**Ns. Rif.:** 1320.22.13  
**Data:** 11.05.2022  
**Sito:** Provincia di Vicenza  
**Progetto:** PROGETTO ESECUTIVO - TRASFORMAZIONE IRRIGUA DI 780 ETTARI NELLA ZONA VAMPORAZZE - LOCALIZZAZIONE COMUNI DI SANDRIGO E BRESSANVIDO – Consorzio di Bonifica Brenta  
**Committenti:** Sigg. Silvano Baldisseri, Loris Baldisseri, Marino Baldisseri, Giovanni Baldisseri e Graziano Bigarella  
**Oggetto:** Osservazioni tecniche e considerazioni idrogeologiche contro deduttive.  
**Aggiornamento in seguito alle revisioni progettuali emesse dal Proponente in data 26.04.2022 ed al supplemento informativo del 09.05.2022**  
**Preparato da:** Andrea Sottani  
**Per:** Studio Legale Associato Sala, De Gaspari, Bassanese, Grendene, Vicenza

La struttura della nota contro deduttiva (RTA03) è stata organizzata per favorire una immediata comparazione tra gli assunti progettuali, le osservazioni avanzate dallo scrivente e le integrazioni fornite dallo studio Aequa Engineering S.r.l. per conto del Consorzio di Bonifica Brenta.

Figura 6 - Valori di portata calcolati presso le risorgive R1 e R2

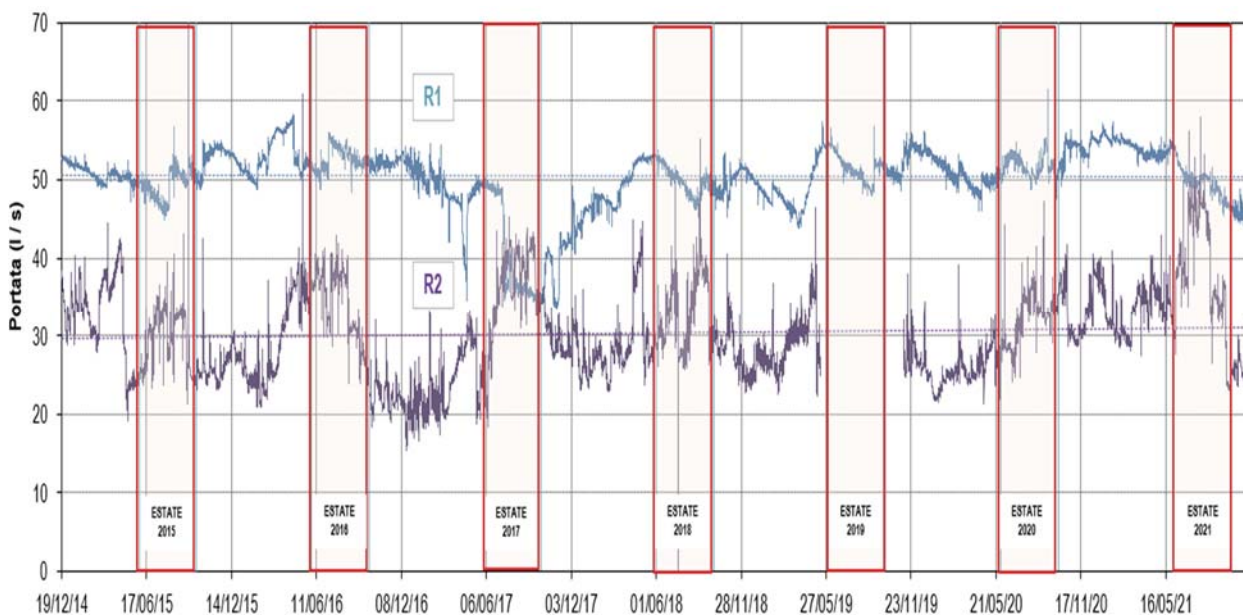
Le informazioni non sono certamente bastanti a chiarire fenomeni e trend che andrebbero analizzati con sistematicità per molti anni: ad ogni buon conto ed alla scala del periodo di disponibilità dei dati (i.e. gli ultimi 7 anni) esse indicano che:

- la portata media relativa alla risorgiva R1 è di circa 50 l/s,
- la portata media relativa alla risorgiva R2 è di circa 30 l/s, con maggiore dispersione dei valori istantanei rispetto al comportamento medio;

- i due regimi non sono sempre e comunque in fase, segnalando che, se pur su breve distanza, le eterogeneità del sottosuolo riverberano verso andamenti anche differenziati; a maggior ragione questo riscontro induce ad acquisire dati sito-specifici laddove le ipotesi di progetto si basano su assunzioni di omogeneità ovvero su dinamiche maturate con ricerche molto datate, la cui significatività attuale deve essere validata;

- R1 pare contraddistinta da un flusso maggiormente costante rispetto a R2,
- i minimi delle serie non avvengono sistematicamente nei periodi estivi, tuttavia, nella stagione del fabbisogno le fluttuazioni di portata sono significative, a segnalare sistemi delicati e talora instabili<sup>12</sup>.

Figura 8 – Cumulo con altri progetti

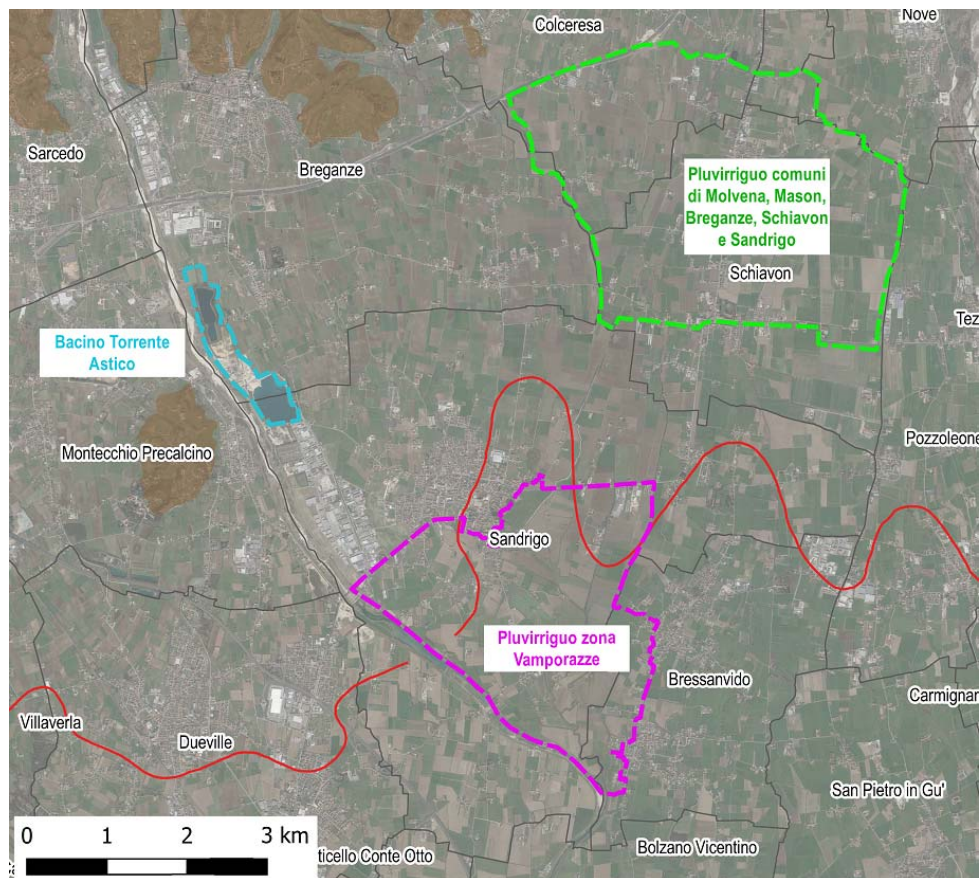
Nessuna valutazione su questa considerevole tematica è stata rinvenuta degli atti progettuali Vamporazze.

Le due opzioni di intervento, in capo al medesimo soggetto, rimangono del tutto svincolate una dall'altra, nonostante gli effetti cumulati che potrebbero derivarne per la questione idrogeologica sono tutt'altro che trascurabili.

Il Proponente si limita ad asserire che i progetti richiamati dallo scrivente afferiscono ad ambiti idrogeologici differenti, rilevando inoltre che, essendo il progetto citato funzionale anche alla ricarica degli acquiferi, l'impatto sulla risorsa idrica "a valle" non possa che essere positiva.
